**INFORMATION IMPORTANTE DE SECURITE # 43494
REPLACEMENT DES SEPARATEURS DE CANAUX
LANCER LFC-S-05**

Aussi la société GETINGE LANCER a décidé de modifier le séparateur LFC-S-05 (voir encadré fig2) pour tous les LDE fabriqués par GETINGE LANCER.

Fig 1 : Ancien séparateur LFC-S-05

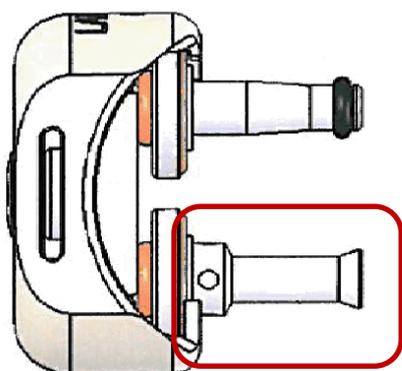
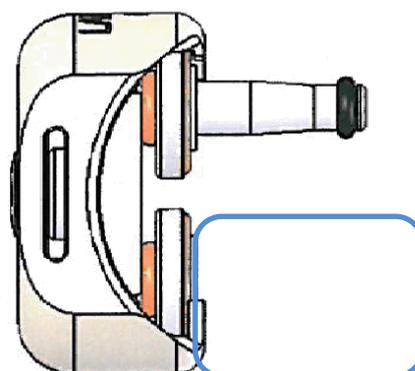
Le séparateur d'ancienne conception présente une tige spécifique qui a pour fonction de diffuser le flux dans la cage aspiration (voir encadré fig1). Or dans la cage d'aspiration des endoscopes de la gamme « G5 Endoscopy » FUJINON , le sens du flux n'est pas compatible avec cette tige.

Le risque associé à l'utilisation de l'ancien séparateur est une désinfection insuffisante des endoscopes de la gamme « G5 Endoscopy » (les tests réalisés par le laboratoire BiotechGermande sur un colonoscope FUJINON EC 530WM, ont montré un seuil de désinfection de l'ordre de 5 log au lieu des 6 recommandés par la norme ISO 15883).

Les tests réalisés par le laboratoire BiotechGermande démontrent un gain d'efficacité de la désinfection de 1 log grâce à cette modification, ce qui rend le niveau de désinfection atteint conforme à la norme ISO 15883.
